Reykjavík, 13. janúar 2026  
USK25110008

## Brautarholt 16 – Fyrirspurn til skipulagsfulltrúa / SM

Lögð fram fyrirspurn Hraunbyggðar ehf., dags. 3. nóvember 2025, um að breyta notkun hússins á lóð nr. 16 við Brautarholt úr gististað í flokki 2 í íbúðir. Einnig eru lagðir fram aðaluppdrættir Nordic Office of Architecture, dags. 22. mars 2024.

Grunnmyndir gistiíbúða

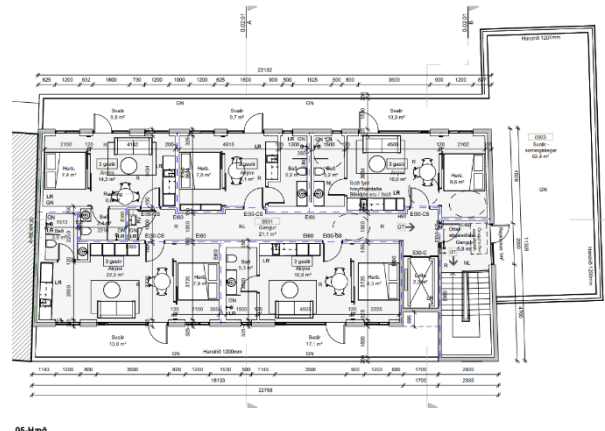
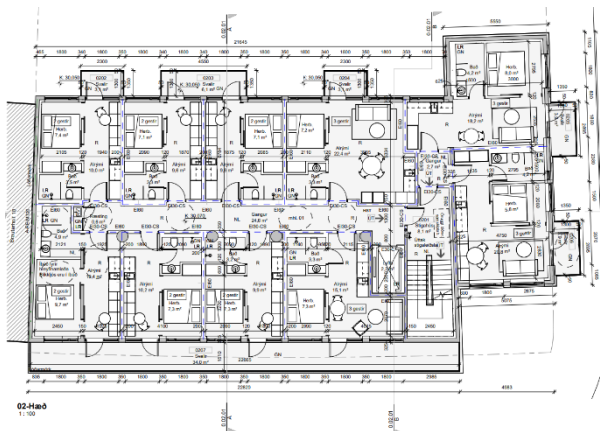
Ekki er hægt að samþykkja þá útfærslu gistiíbúða sem fylgir erindi sem almennar íbúðir þar sem sumar þeirra eru það smáar að þær rúma ekki daglegar athafnir heimilis.

Ennfremur er ekki æskilegt að íbúðir hafi einungis eina gluggahlið til norðurs. Í þeim tilvikum verður að meta aðstæður út frá nærliggjandi umhverfi og annarra gæða sem íbúðirnar kunna að hafa. Í því tilliti er jákvætt að á 5. hæð er gert ráð fyrir sameiginlegu dvalarsvæði á þaksvölum vesturluta svo allir íbúar hússins ættu að geta notið sólar. Hins vegar þarf að vinna betur útfærslu dvalarsvæða á lóð svo sýnt verði að þau uppfylli gæðakröfur um dvalarsvæði í AR2040.

Íbúðir eru heimilar á miðsvæðum, einkum á efri hæðum, að uppfylltum skilyrðum AR2040. Ekki er hægt að fallast á fyrirbyggjandi úrfærslu gistiíbúða sem almennar íbúðir án breytinga.
